## 離島區社區服務諮詢委員會

### 議程前發言

### 完善設施加強清潔保障使用暢順

附件 - 相片

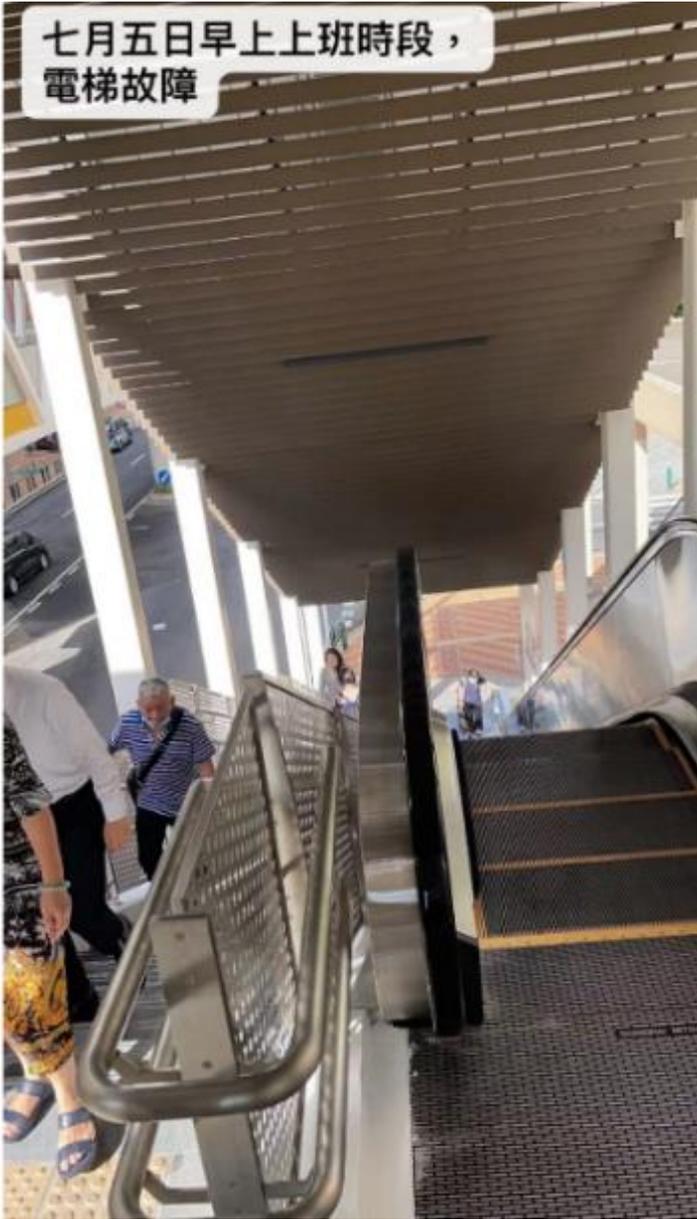
建議加設停車場標示

建議加裝防滑墊和加強去水

七月五日早上上班時段，  
電梯故障
